**AVIS RELATIF À LA PROTECTION
CONTRE LES EVENTUELS EFFETS NOCIFS ET NUISANCES
PROVOQUÉS PAR LES RAYONNEMENTS NON IONISANTS
GÉNÉRÉS PAR DES ANTENNES ÉMETTRICES STATIONNAIRES**

Commune : FONTAINE-L'EVEQUE - Exploitant : CITYMESH

Référence exploitant : HT04110_B

Rapport n° 2266 / 2025

Figure 1 : Vue en plan des lieux de séjour et des points de contrôle

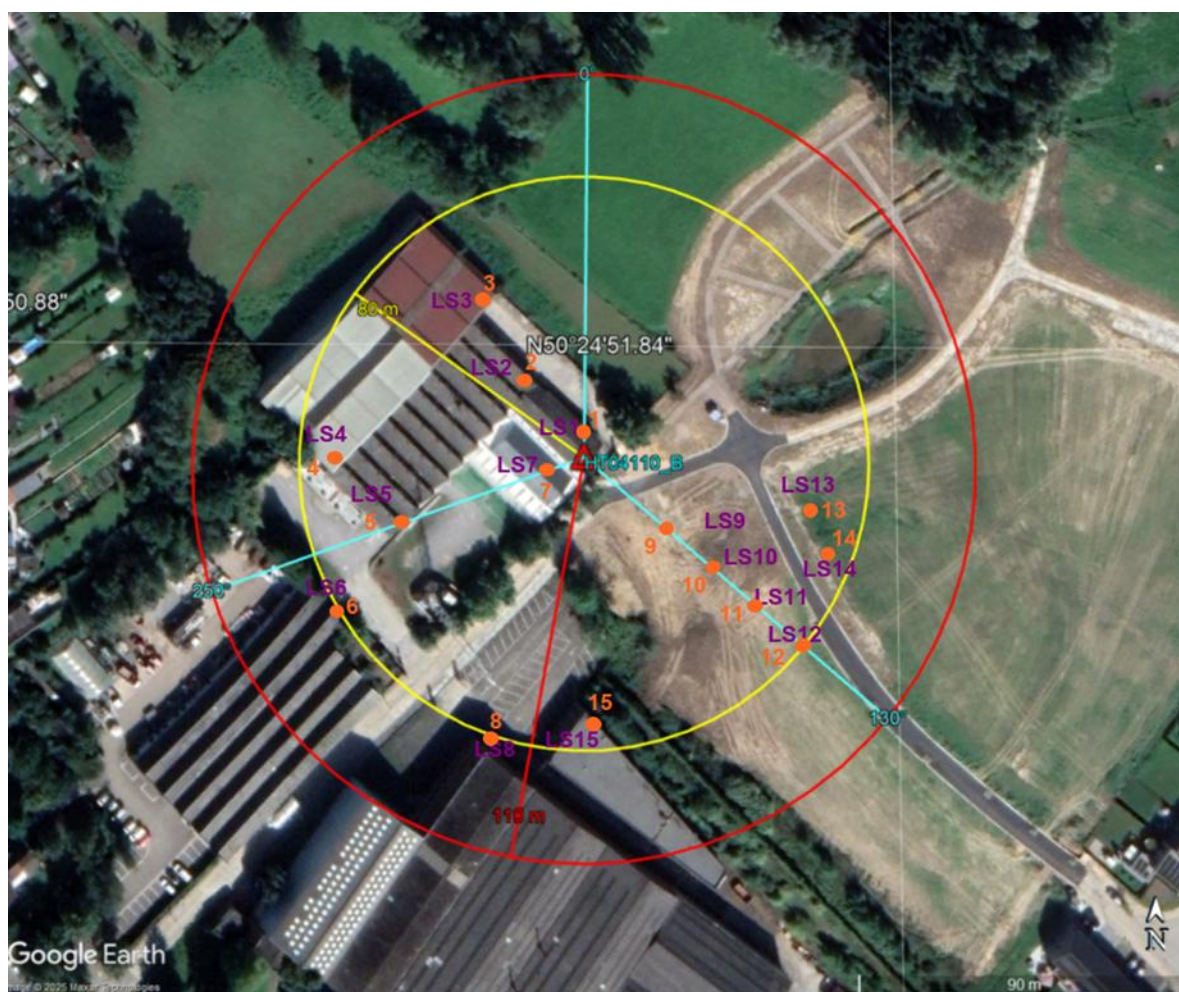
Les fréquences d'émission, la puissance rayonnée par chacune des antennes et leur gain permettent de déterminer le rayon de la zone à analyser. Tout dépassement de la limite par installation est exclu en dehors de cette zone. Le tableau 2 reprend les 35 LS² pour lesquels l'indice d'exposition est le plus élevé. Les différentes colonnes indiquent :

- le numéro du point de contrôle repris sur un des plans de la figure 1;
- le numéro du LS dans lequel se trouve le point de contrôle de la 1^{ère} colonne ;
- l'atténuation d'obstacle prise en compte pour le calcul de l'indice d'exposition dans le LS ;
- le résultat du calcul de l'indice d'exposition.

N° point de contrôle	LS	Atténuation (dB)	Indice d'exposition relatif à la limite par installation IE_i
11	LS11	3,0	0,761
12	LS12	3,0	0,672
14	LS14	3,0	0,574
10	LS10	3,0	0,404
13	LS13	3,0	0,388
15	LS15	3,0	0,255
4	LS4	3,0	0,229
6	LS6	3,0	0,175
9	LS9	3,0	0,103
8	LS8	3,0	0,100
5	LS5	3,0	0,071
7	LS7	3,0	0,057
3	LS3	3,0	0,037
2	LS2	3,0	0,028
1	LS1	3,0	0,024
0		0,0	0,001

En ce qui concerne les antennes de l'installation mentionnées dans le tableau 1, la distance maximale à laquelle la limite pourrait être atteinte, à l'extérieur, est égale à 100,1 m. S'il n'y a pas de LS à une distance inférieure, les antennes respectent forcément la limite d'immission.

Dans le cas des LS situés à l'intérieur des bâtiments, une atténuation d'obstacle est prise en compte et il en résulte que la distance maximale à laquelle la limite pourrait être atteinte se réduit à 71,4 m.

Figure 2 : Vue en plan des installations d'antennes dans un rayon de 300 mètres autour de l'installation faisant l'objet de la demande d'avis

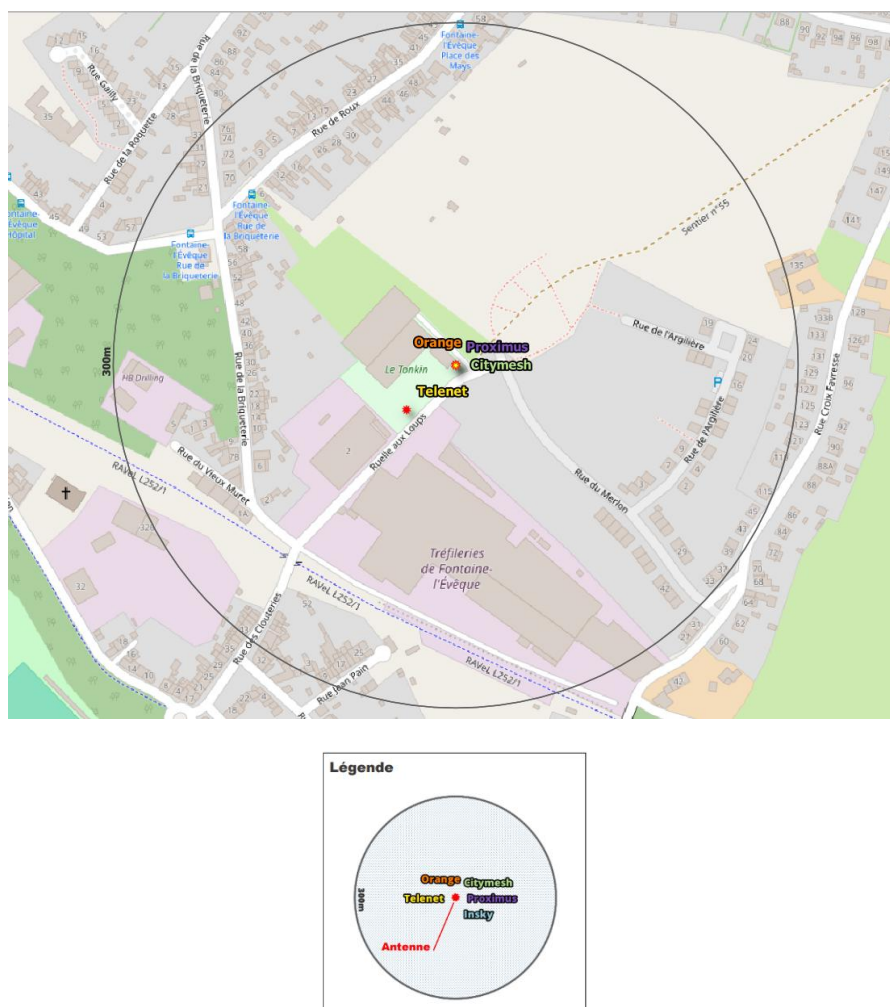
Le plan en projection verticale de la figure 2 indique la localisation des installations d'antennes émettrices stationnaires visées par le décret et situées dans un rayon de 300 mètres autour de l'installation référencée dans le paragraphe 2 et localisée au centre du cercle. Les données de localisation de ces antennes et les avis correspondant sont accessibles via le cadastre en ligne des antennes émettrices stationnaires⁸. Les installations prises en compte dans l'évaluation du respect de la limite cumulative sont les installations d'antennes émettrices déclarées en service par l'exploitant à la date du présent avis, à l'exception de l'installation référencée dans le paragraphe 2 et éventuellement d'autres installations ayant fait l'objet d'une demande d'avis à la même date et qui sont situées à l'intérieur de la zone de 300 mètres de rayon.

- a) il y a au plus 4 installations d'antennes émettrices stationnaires présentes dans la zone d'évaluation de 300 mètres de rayon représentée dans la figure 2, y inclus l'installation référencée dans le paragraphe 2 : la limite cumulative définie à l'article 4, §2 du décret est nécessairement respectée dans les lieux de séjour à l'intérieur de la zone d'évaluation de 300 mètres de rayon ;

- b) il y a exactement 5 installations d'antennes émettrices stationnaires présentes dans la zone d'évaluation de 300 mètres de rayon représentée dans la figure 2, y inclus l'installation référencée dans le paragraphe 2 et il existe, pour 3 ou 4 de ces installations, un avis attestant le respect de la limite abrogée de 3 V/m : la limite cumulative définie à l'article 4, §2 du décret est nécessairement respectée dans les lieux de séjour à l'intérieur de la zone d'évaluation de 300 mètres de rayon ;

- c) dans tous les autres cas, il a été vérifié que la limite cumulative définie à l'article 4, §2 du décret n'est pas dépassée dans les lieux de séjour sur base du nombre d'installations localisées dans la zone d'évaluation de 300 mètres de rayon représentée dans la figure 2, de leur localisation ainsi que des données inscrites dans la figure 1 et au paragraphe 4 du présent avis et dans les avis attestant le respect de la limite par installation ou de la limite abrogée de 3 V/m relatifs aux autres installations reprises dans la figure 2.

Compte tenu des considérations ci-dessus, il apparaît que l'intensité du rayonnement électromagnétique généré, dans les lieux de séjour situés dans un rayon de 300 mètres autour de l'installation référencée dans le paragraphe 2, par l'ensemble des antennes émettrices stationnaires de l'ensemble des exploitants du même site d'antennes émettrices stationnaires respecte la limite fixée à l'article 4, § 2 du décret.
